КОЛЕСНЫЕ ПАРЫ ДЛЯ ВАГОНОВ МЕТРОПОЛИТЕНА

Изменение № 1 ГОСТ Р 51255—99 Колесные пары для вагонов метрополитена. Общие требования безопасности

Изменение № 2 ГОСТ Р 51255—99 Колесные пары для вагонов метрополитена. Общие требования безопасности

Рисунок 1 — для колесной пары с диаметром шейки 110 мм

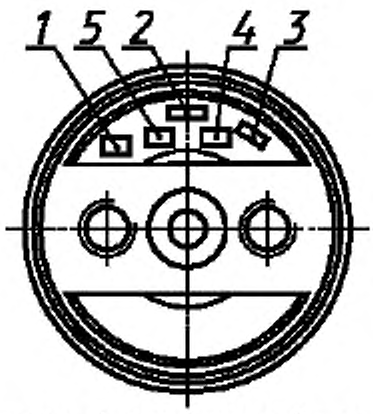
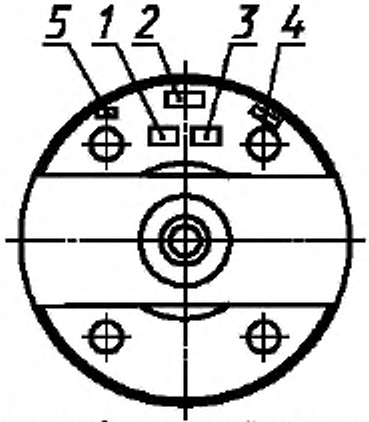
Пункт 4.3 дополнить рисунками — 1, 2 (после последнего абзаца):

1 — знак формирования; *2* — дата формирования; *3* — условный номер предприятия, сформировавшего колесную пару; *4* — приемочное клеймо заказчика; *5* — клеймо ОТК

Рисунок А.9

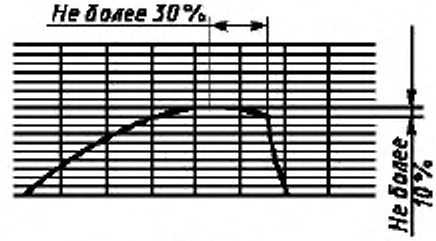
дополнить перечислениями — ж) — и), рисунками — А.9 — А.12:

«ж) падение усилий не более 10 % максимального усилия при запрессовке зубчатого колеса на длине не более 30 % длины диаграммы (рисунок А.9);

Рисунок 1 — для колесной пары с диаметром шейки 110 мм

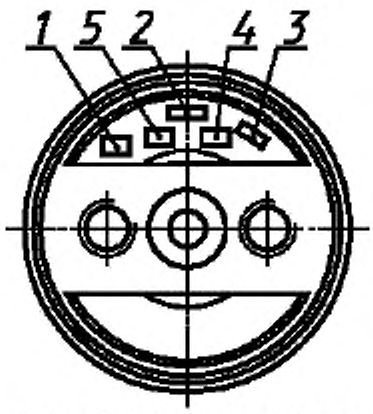
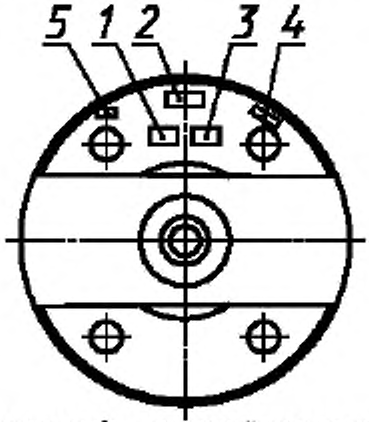
Пункт 4.3 дополнить рисунками — 1, 2 (после последнего абзаца):

1 — знак формирования; *2* — дата формирования; *3* — условный номер предприятия, сформировавшего колесную пару; *4* — приемочное клеймо заказчика; *5* — клеймо ОТК

Рисунок А.9

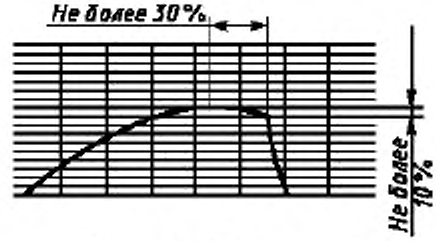
дополнить перечислениями — ж) — и), рисунками — А.9 — А.12:

«ж) падение усилий не более 10 % максимального усилия при запрессовке зубчатого колеса на длине не более 30 % длины диаграммы (рисунок А.9);
